LuK SERVICE INFO

Zentralausrücker 510 0183 10

Austausch der Kunststoff-Hydraulikleitung beim Einbau von Metall Versionen

Bild 1: Hydraulikleitung des Kunststoff-CSC

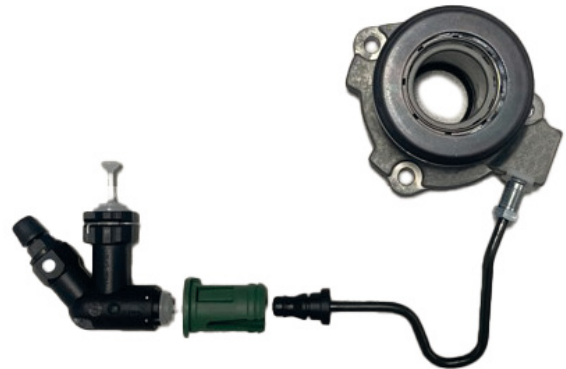
Bei den oben genannten Fahrzeugherstellern und Modellen wurden im Verlauf des Produktionszeitraums das Material der Zentralausrücker (CSC/Concentric Slave Cylinder) und die Ausführung der hydraulischen Verbindung geändert. Während einer Kupplungsreparatur können daher unterschiedliche CSC-Versionen vorgefunden werden.

Ein defekter Kunststoff-Zentralausrücker (Bild 1) kann nicht ohne eine neue hydraulische Anschlussleitung durch die aktuelle Metall-Version (510 0183 10) ersetzt werden.

In diesem Fall sind der Konnektor, die Leitungsfixierung und die Metall-Hydraulikleitung des Fahrzeugherstellers (Bild 2) zu verwenden.
